Krycí list ZBV

II/102 hr. hl. města Prahy-Štěchovice, rekonstrukce. ETAPA II

Most ev.č. 102-012

19.3

Předmět měření: SO 204 – Most ev.č. 102-012
Dobetonování původních opěr

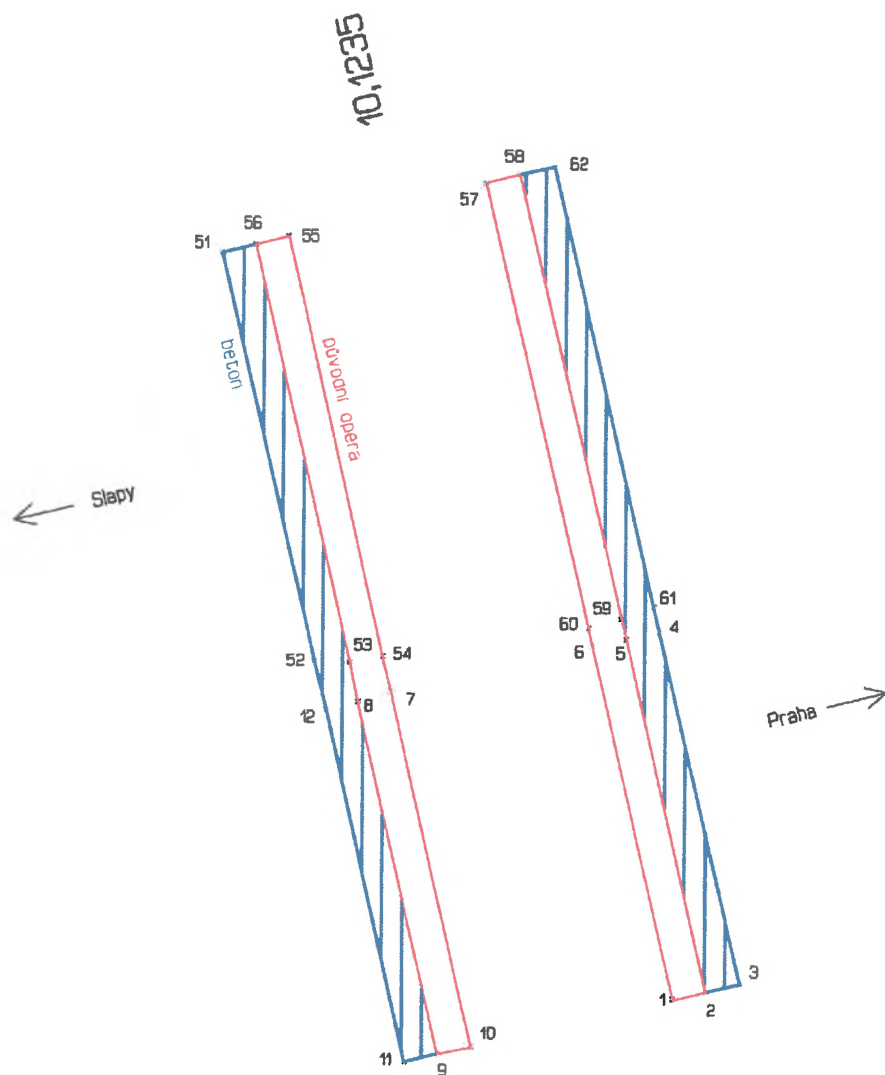
délka	šířka	výška	kubatura
opěra Praha	12,2	0,51	0,80	4,98 m ³
opěra Slapy	12,1	0,50	0,80	4,84 m ³
